**AVIS RELATIF À LA PROTECTION
CONTRE LES EVENTUELS EFFETS NOCIFS ET NUISANCES
PROVOQUÉS PAR LES RAYONNEMENTS NON IONISANTS
GÉNÉRÉS PAR DES ANTENNES ÉMETTRICES STATIONNAIRES**

Commune : FERRIERES - Exploitant : ORANGE

Référence exploitant : 680L1_1 / 32680L1_1 / 42680L1_1 / 52680L1_1

Rapport n° 482 / 2025

Figure 1 : Vue en plan des lieux de séjour et des points de contrôle

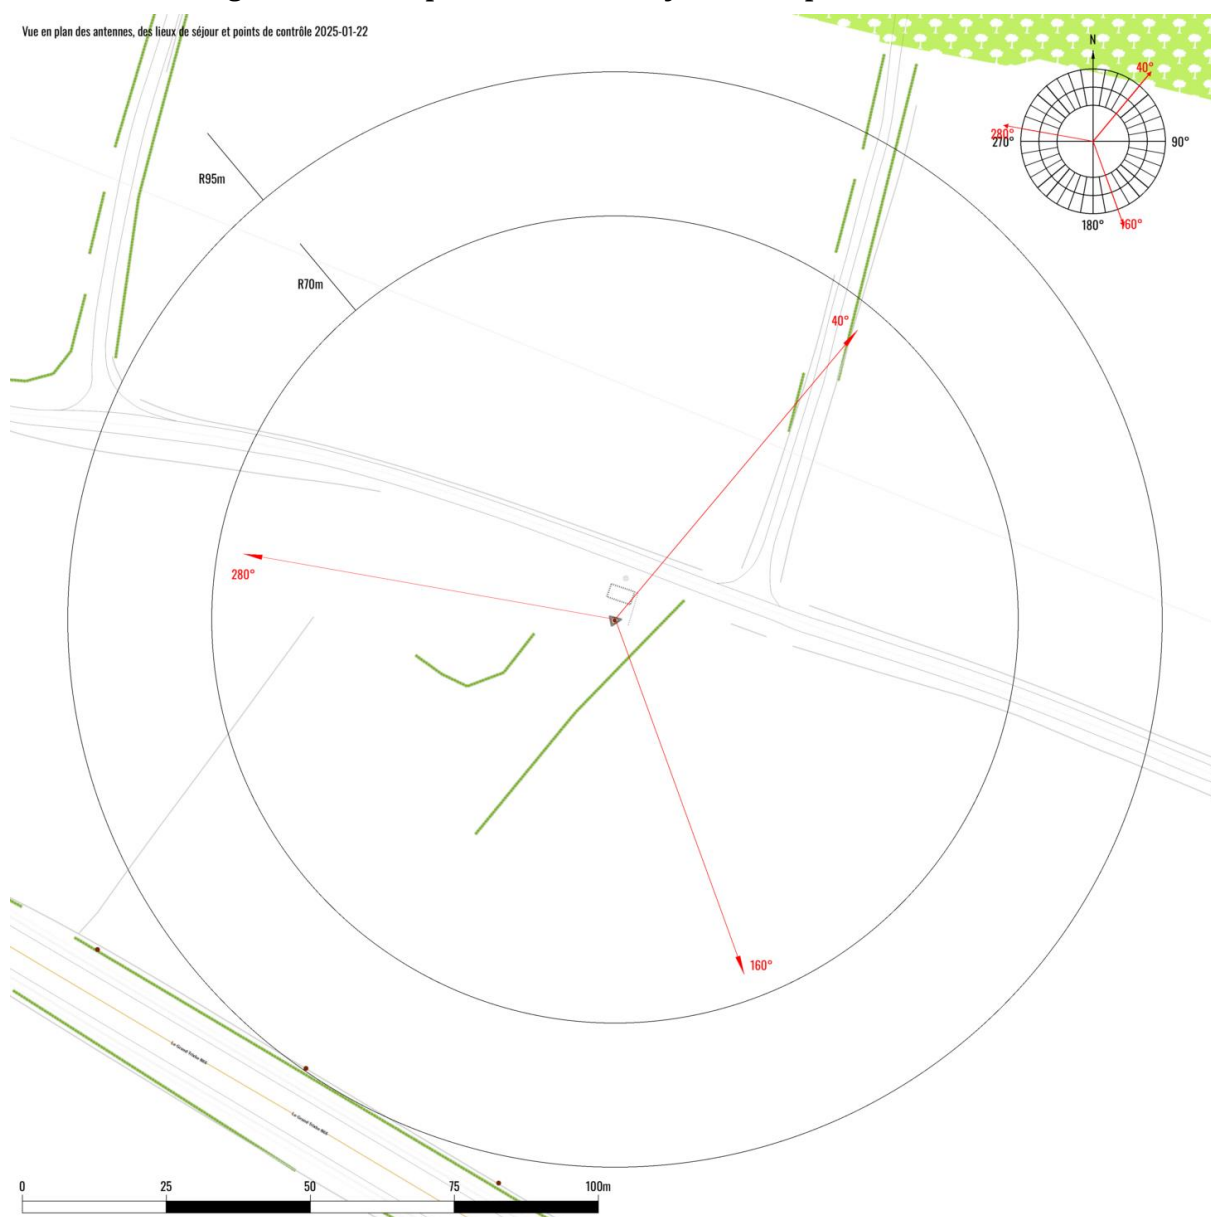
En ce qui concerne les antennes de l'installation mentionnées dans le tableau 1, la distance maximale à laquelle la limite pourrait être atteinte, à l'extérieur, est égale à 81,2 m. S'il n'y a pas de LS à une distance inférieure, les antennes respectent forcément la limite d'immission.

Dans le cas des LS situés à l'intérieur des bâtiments, une atténuation d'obstacle est prise en compte et il en résulte que la distance maximale à laquelle la limite pourrait être atteinte se réduit à 57,5 m.

Figure 2 : Vue en plan des installations d'antennes dans un rayon de 300 mètres autour de l'installation faisant l'objet de la demande d'avis

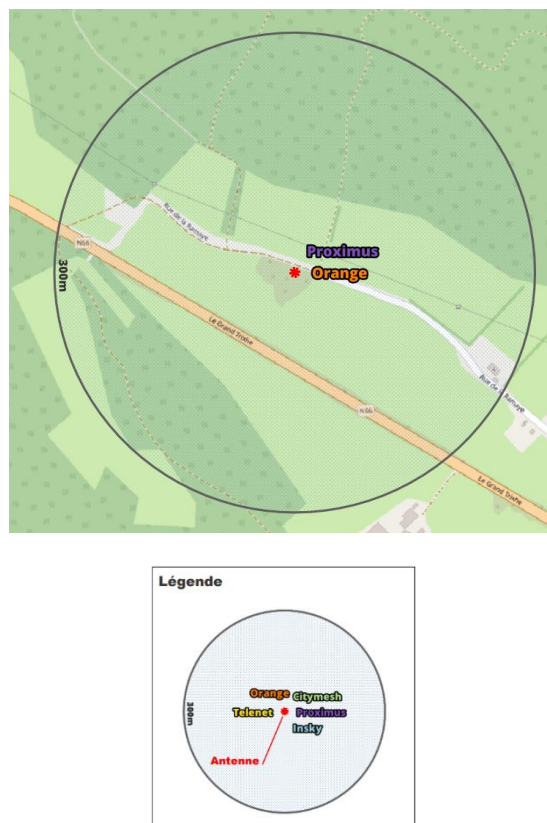
Compte tenu des considérations ci-dessus, il apparaît que l'intensité du rayonnement électromagnétique généré, dans les lieux de séjour situés dans un rayon de 300 mètres autour de l'installation référencée dans le paragraphe 2, par l'ensemble des antennes émettrices stationnaires de l'ensemble des exploitants du même site d'antennes émettrices stationnaires respecte la limite fixée à l'article 4, § 2 du décret.
